ODPOWIEDZI NA ZAPYTANIA WYKONAWCY - nr 1

Dotyczy przetargu nieograniczonego: **Remont drogi wojewódzkiej nr 137 relacji Słubice – Trzciel na odcinku od km 7+110,00 ÷ 7+790,00**

Zapytanie nr 1:

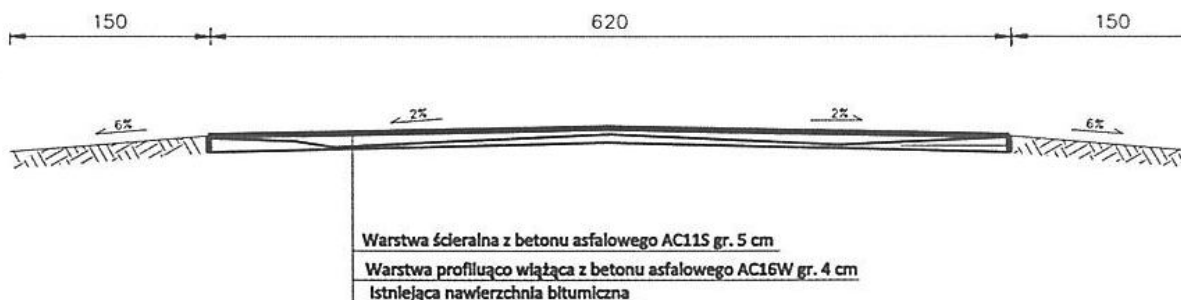
W związku z różnicami pomiędzy formularzem cenowym a dokumentacją techniczną prosimy o sprecyzowanie, jaką grubość oraz jaki rodzaj mieszanki należy przyjąć do wyceny:

W formularzu cenowym jest:

Lp.	Wyszczególnienie elementów rozliczeniowych	Jednostka	
		nazwa	ilość
1	2	3	4
8	Warstwa ścieralna z SMA 0/11 mm - grubość warstwy po zagęszczeniu 4 cm; z transportem do miejsca wbudowania	m ²	4 520,14

W schemacie konstrukcyjnym jest:

Warstwa ścieralna z AC 11S mm – grubość warstwy po zagęszczeniu 5 cm

Zmienia się zapis w formularzu cenowym w poz. 8 na „**Warstwa ścieralna z betonu asfaltowego AC 11S - grubość warstwy po zagęszczeniu 4 cm; transport do miejsca wbudowania**” oraz zmienia się załącznik graficzny „schemat konstrukcyjny”.

Poniżej poprawny Formularz cenowy , który zamieszczamy również w wersji edytowalnej na stronie BIP, celem zastosowania go przy składaniu oferty. Poprawny załącznik graficzny „schemat konstrukcyjny ” zamieszczamy na stronie internetowej jako oddzielny plik PDF.

Jednocześnie w **Opisie przedmiotu zamówienia** załączonym do SIWZ zmienia się pkt 2 poz.8 z treści: *Warstwa ścieralna z SMA 0/11 mm - grubość warstwy po zagęszczeniu 4 cm; z transportem do miejsca wbudowania* na treść: **Warstwa ścieralna z betonu asfaltowego AC 11S - grubość warstwy po zagęszczeniu 4 cm; transport do miejsca wbudowania.**
